MIASTO BIAŁYSTOK

ZDM-X.271.15.2019.AH

## WYJAŚNIENIE I ZMIANA TREŚCI SIWZ

### **„Budowa Intermodalnego Węzła Komunikacyjnego w Białymstoku wraz z infrastrukturą techniczną – Część II – Układ drogowy”**

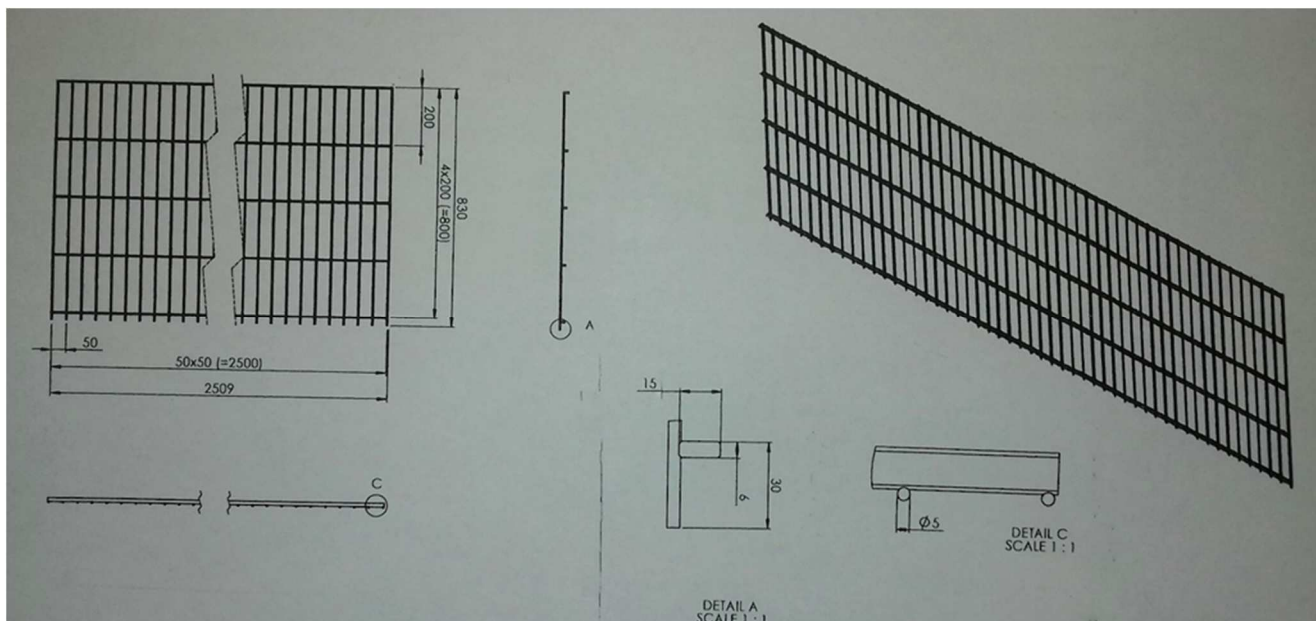
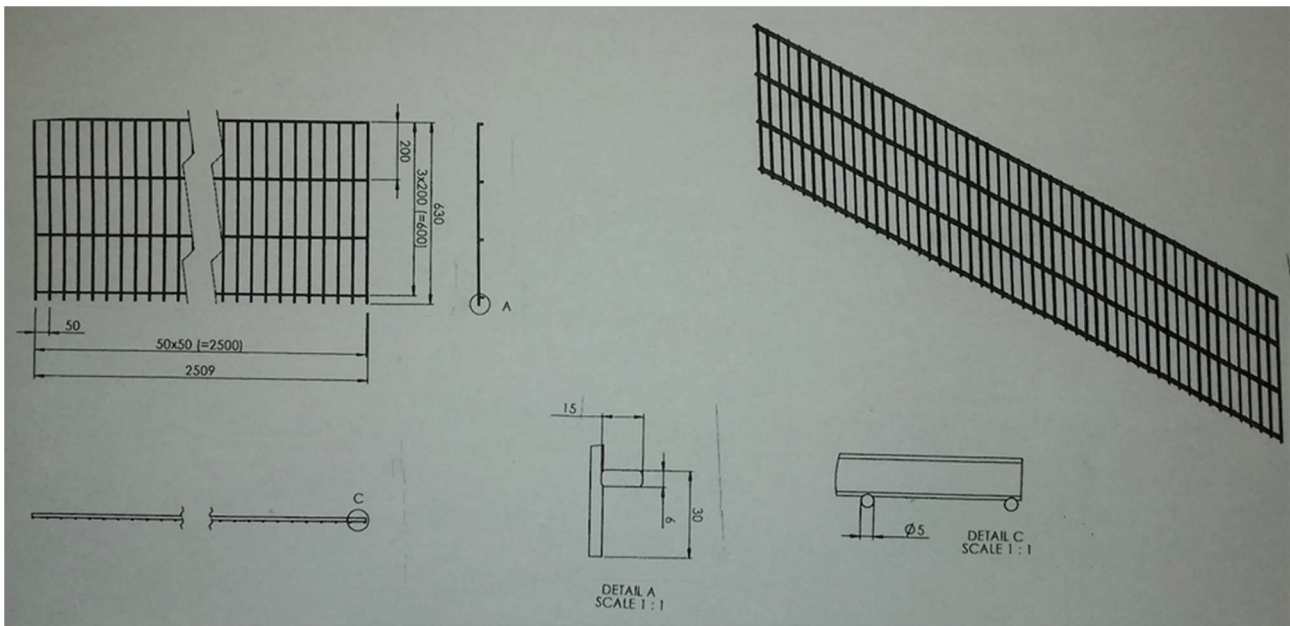
Kosztorys ofertowy poz. D.07.06.02 ustawienie ogrodzeń ochronnych sztywnych w pasie dzielącym – Zwracamy się z prośbą o podanie wymiarów tych ogrodzeń, z jakich elementów mają się składać, rysunku/ szczegółu konstrukcyjnego tych ogrodzeń? W projekcie stałej organizacji ruchu brak na rysunkach tych ogrodzeń oraz wszelkich informacji.

Lokalizacja ogrodzeń ochronnych sztywnych zostanie wskazana na etapie realizacji inwestycji. Do wyceny należy przyjąć wygrodenia typu niskiego 20%, natomiast 80% - typu standardowego. Zamawiający zamieszcza poniżej schemat ogrodzenia.

Rys. 1 Przykładowe wymiary montażowe stojaka rowerowego:

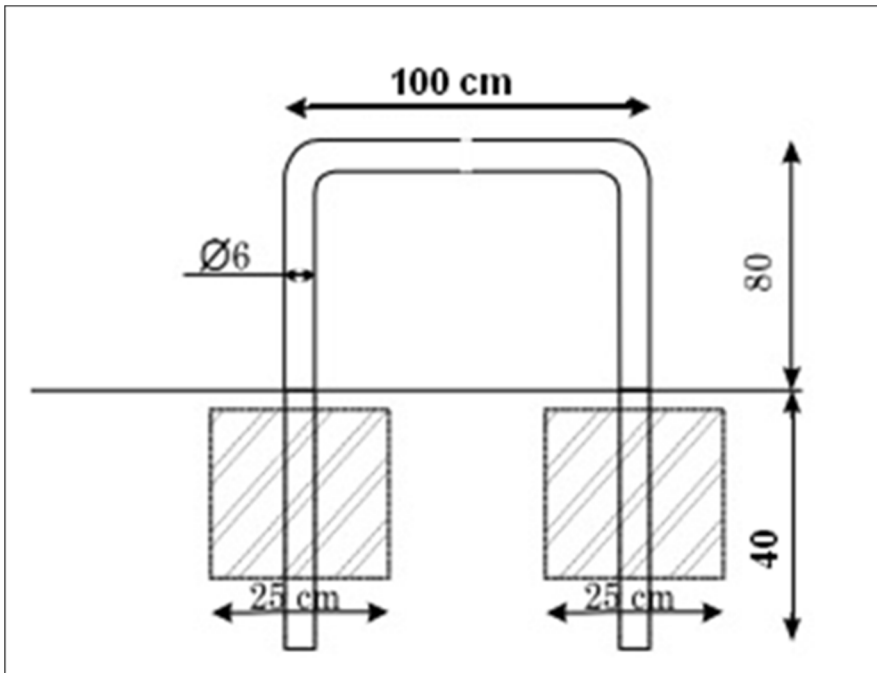
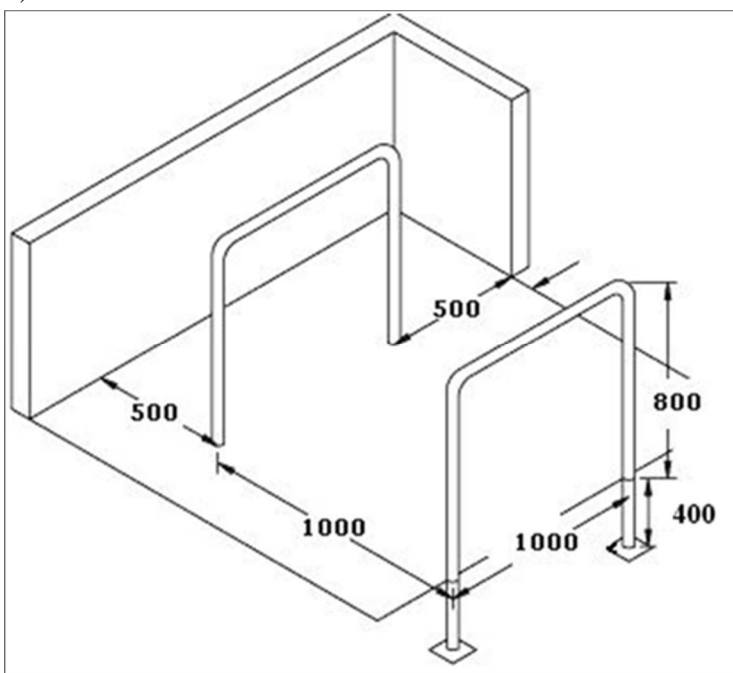
Kosztorys ofertowy poz. D.10.09.03 wykonanie stojaków rowerowych - Zwracamy się z prośbą o podanie wymiarów, ilu stanowiskowy, kolor, materiał, montaż tych stojaków? Brak w dokumentacji SST D.10.09.03.

Pozycja dotycząca wykonania stojaków rowerowych zostaje poprawiona na D.10.09.02, Zamawiający zamieszcza poprawiony kosztorys ofertowy drogowy. Zamawiający zamieszcza poniżej podstawowe zasady wykonania i montażu stojaków rowerowych oraz skorygowaną SST D.10.09.02, która zawiera m. in. wykonanie stojaków rowerowych.

Wymagania w stosunku do stojaków rowerowych (rys.1a,b):

- stojaki fabrycznie nowe, w kształcie i kolorze zgodnym z istniejącymi w terenie lub zgodnie z zaleceniami Zamawiającego
- wykonane z rury stalowej nierdzewnej (półpołysk) lub stalowe lakierowane (stal węglowa)
- wymagane, minimalne wymiary betonowego elementu kotwiącego: dł. 25 cm x szer. 25 cm x wys. 40 cm,
- element kotwiący winien być wyposażony w wąsy uniemożliwiające wyrwanie stojaka.
- odległość pomiędzy poszczególnymi stojakami ustawianymi szeregowo 100 cm.
- odległość minimalna stojaków od różnorodnych przeszkód (np. obiektów budowlanych, drzew itp.): min. 50 cm.
